道路計画平面図

事業名	松本分譲地造成工事
開発地区	富士市松本 地内
図面名	道路計画平面図
図面番号	縮尺 1/200
株式会社 あおば	
行政書士 浅井 里美	
TEL 055-960-7055

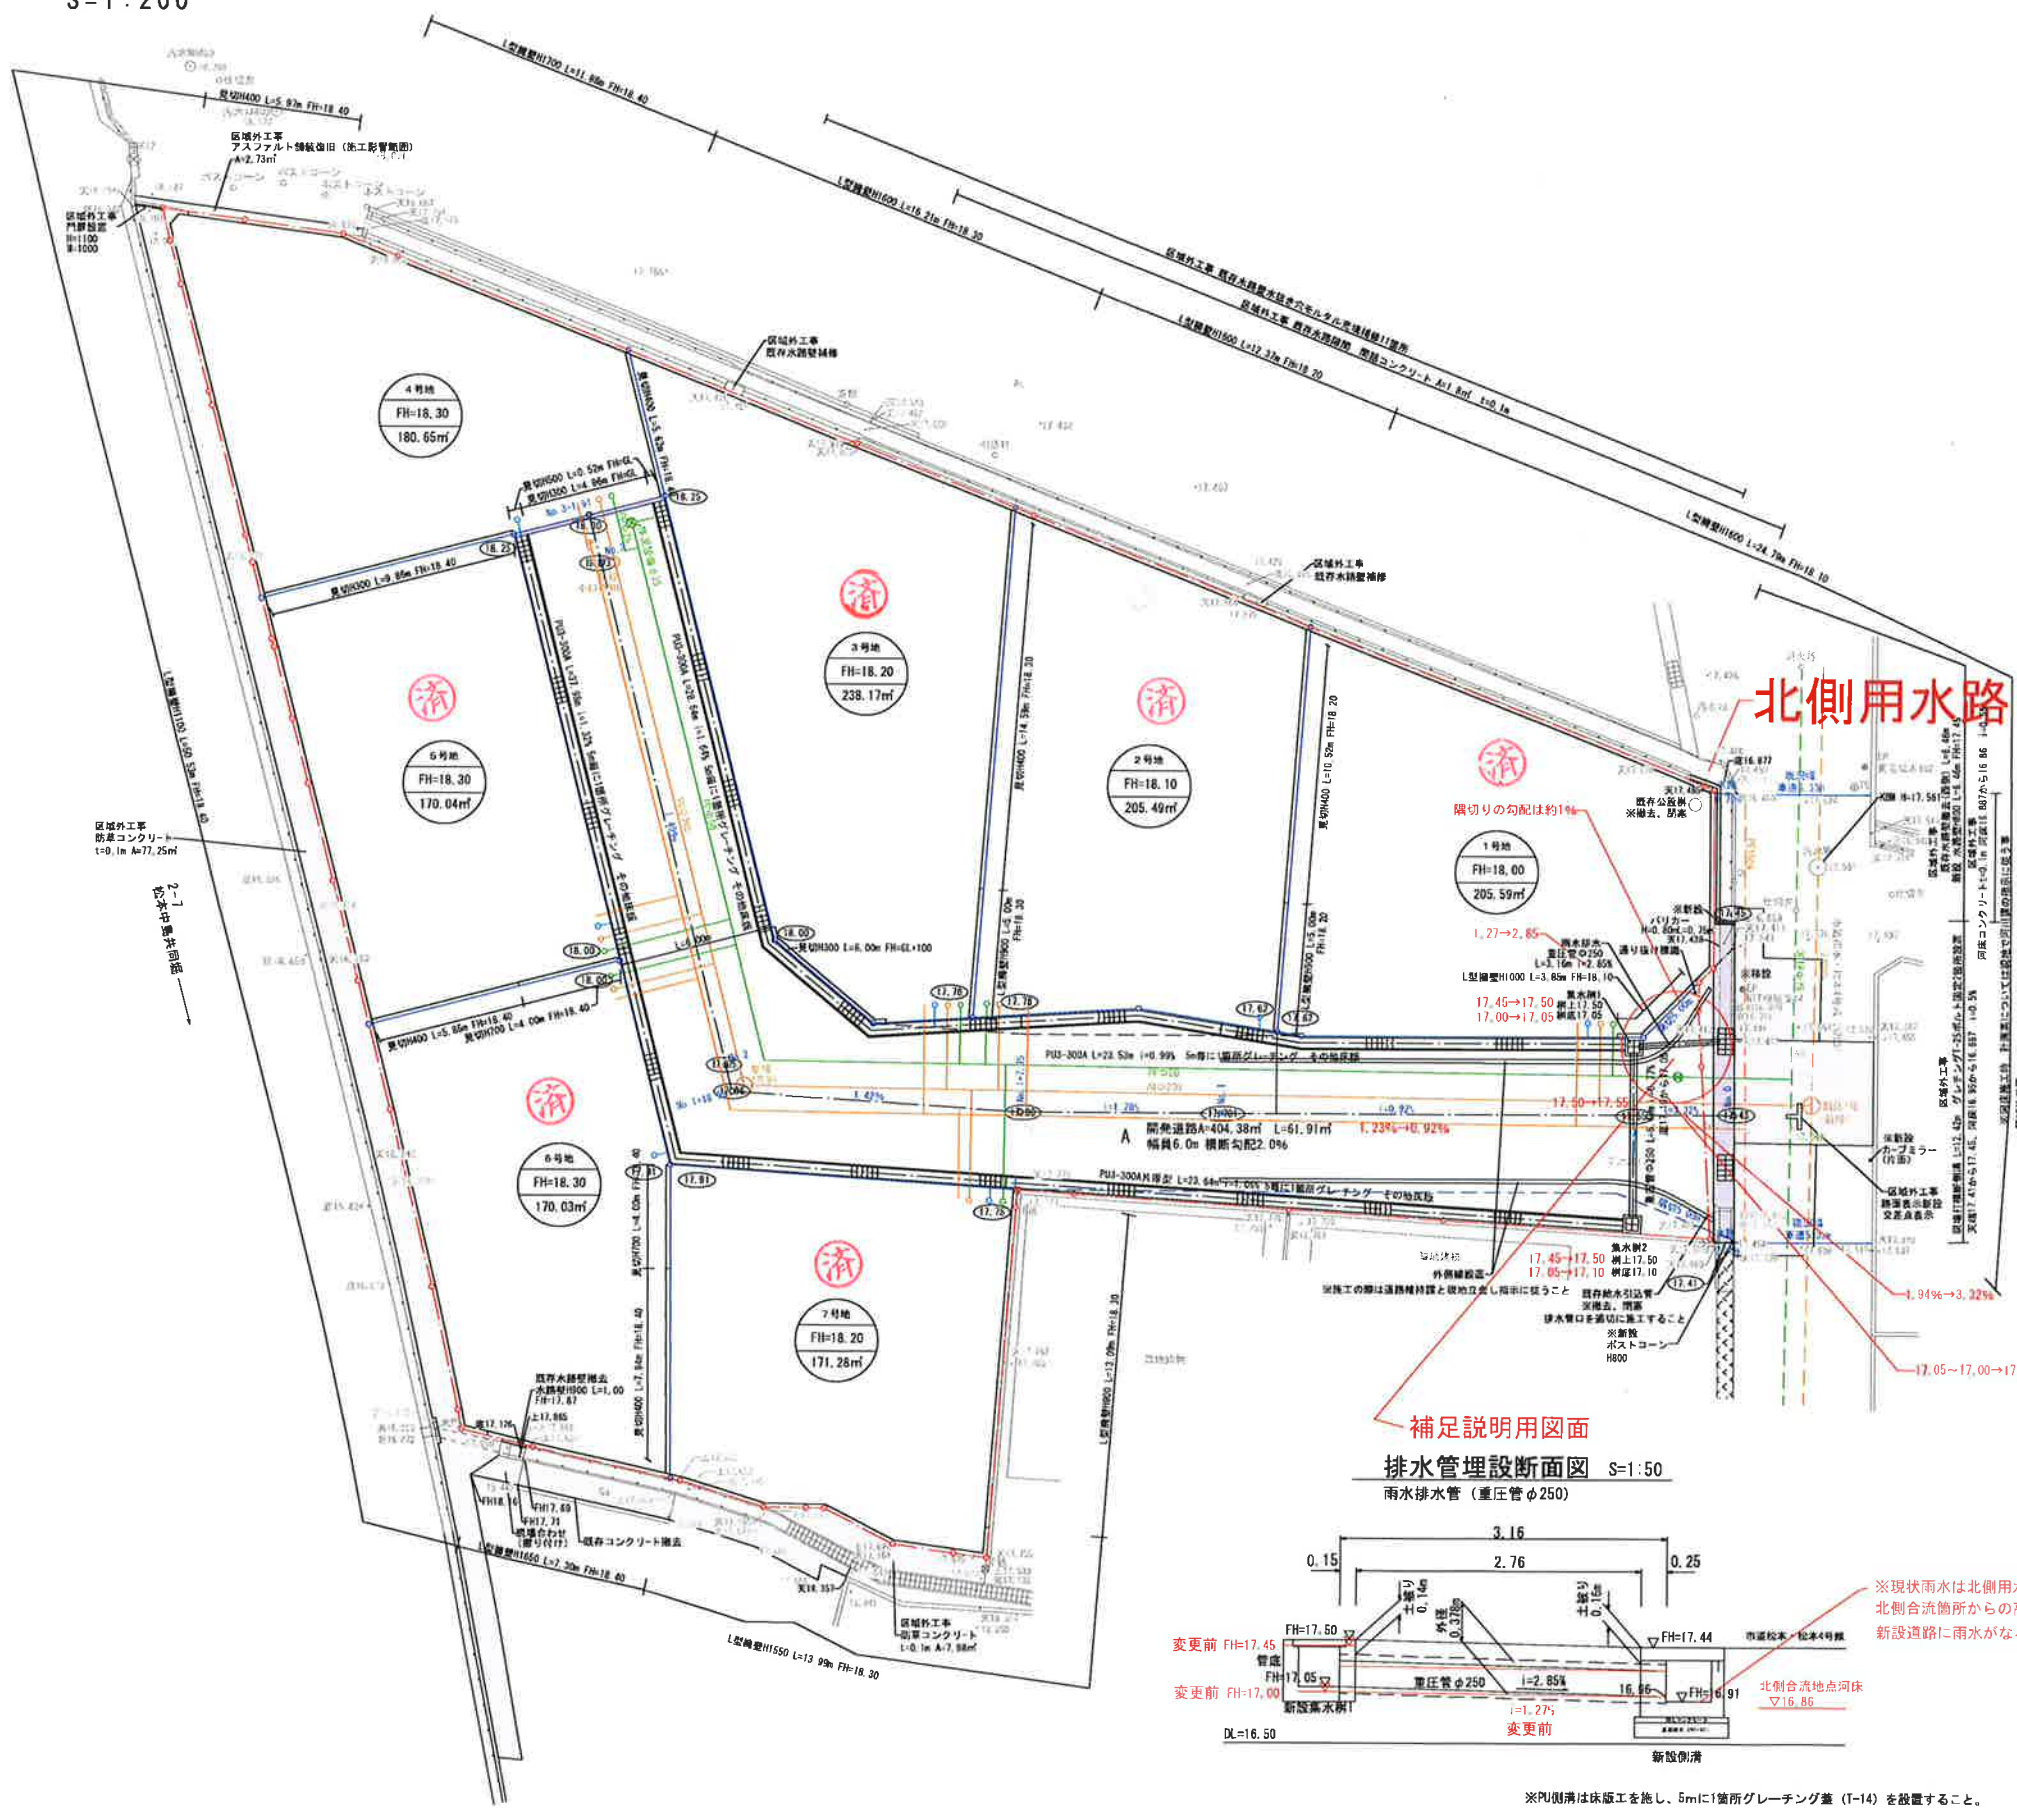
赤書き変更箇所
変更前→変更後
